## SERVICE BULLETIN NO. / TECHNISCHE MITTEILUNG NR. MSB 4601-012/2

ATA 72-00 Engine  
**Reworking of cylinder heads**

These information or instructions relate to change no. MÄM4601-39 which has been approved under the authority of EASA Design Organisation Approval No. EASA.21J.030.

Figure / Abbildung 1

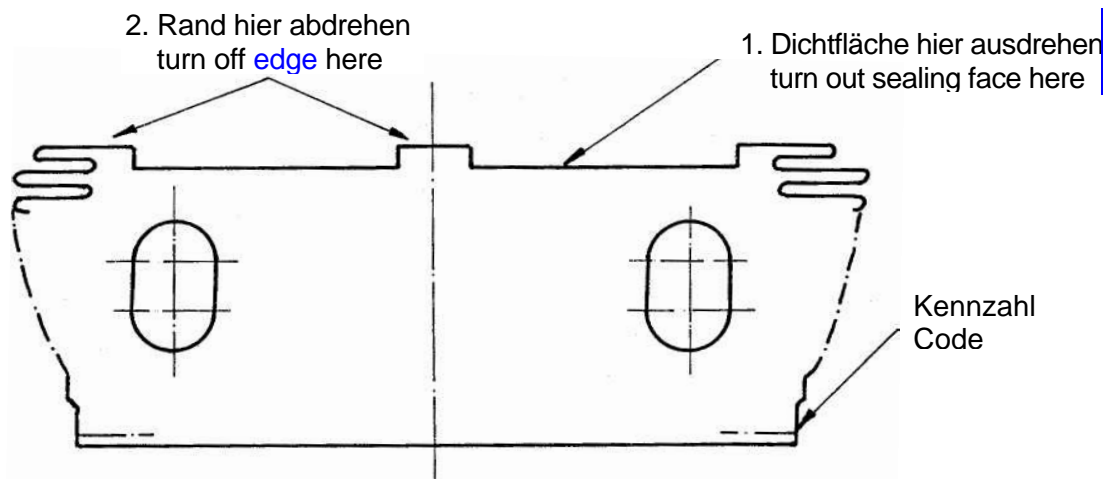
1.8.2 rework the cylinder head according to figure 1

**Note:** The **edge** of the cylinder bore must be turned off by the same dimension as the sealing face to ensure that the cylinder fits flush into the cylinder head bore and not just on the cylinder edge.

1.8.5 The code of the gasket is to be stamped in the cylinder head (see Fig.1 and 2). In case, a different type of gasket is necessary remove old code and stamp in new code.

Figure / Abbildung 2

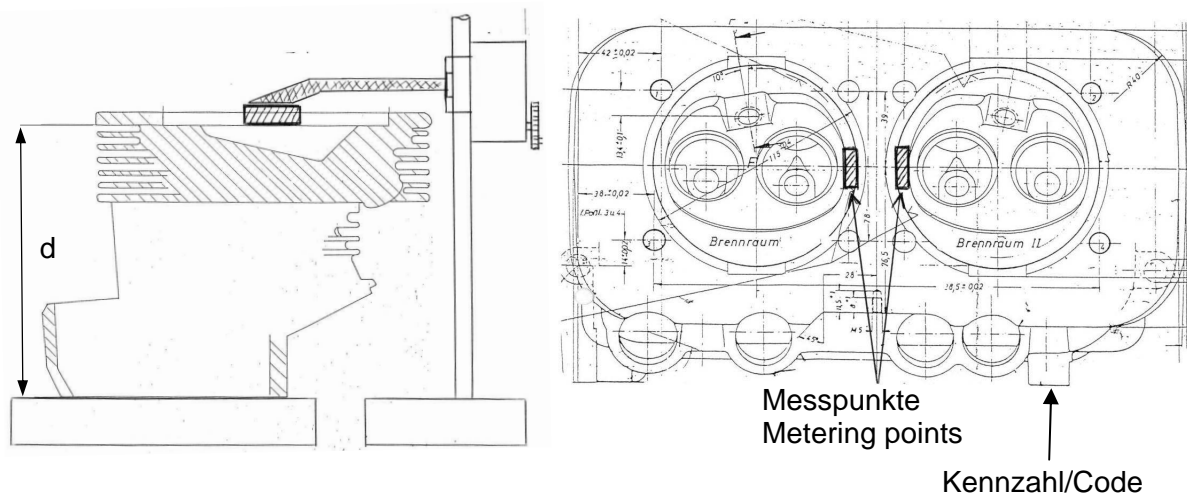
1.8.3 Gauge cylinder head dimension  $d$  according to figure 2.

1.8.4 Following the correct gasket ring is to be identified by using the cylinder head dimension  $d$  (see table).
